ORD. N° : 289
ANT. : PROYECTO DE PAVIMENTACIÓN PARTICIPATIVA EN CALLE COLLAHUASI ENTRE RIQUELME E INACALIRI, CALAMA
MAT. : ENVÍA OBSERVACIONES A PROYECTO DE PAVIMENTACIÓN PARTICIPATIVA EN CALLE COLLAHUASI ENTRE RIQUELME E INACALIRI, CALAMA
ADJ. : No hay

Calle Collahuasi (Riquelme - Inacaliri) (13)

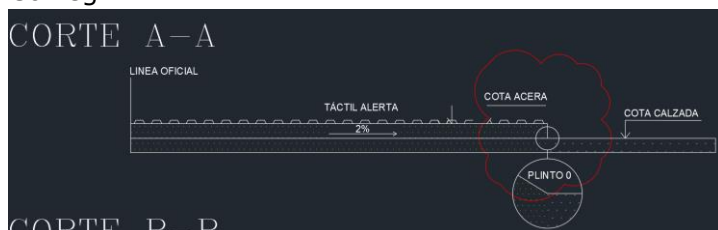
- El dispositivo de rodado indicado en planta no representa la forma de dispositivo de rodado para vereda angosta, además, no se indica este detalle en los planos.

R. SERVIU: Se deberá dar continuidad a la calzada opuesta, proyectando el dispositivo de rodado correspondiente al frente del proyecto. En consecuencia, se deberán considerar un total de cuatro (4) dispositivos de rodado.

R. Consultor: Se corrige y actualiza a dispositivo de rodado para vereda angosta y se incluye detalles.
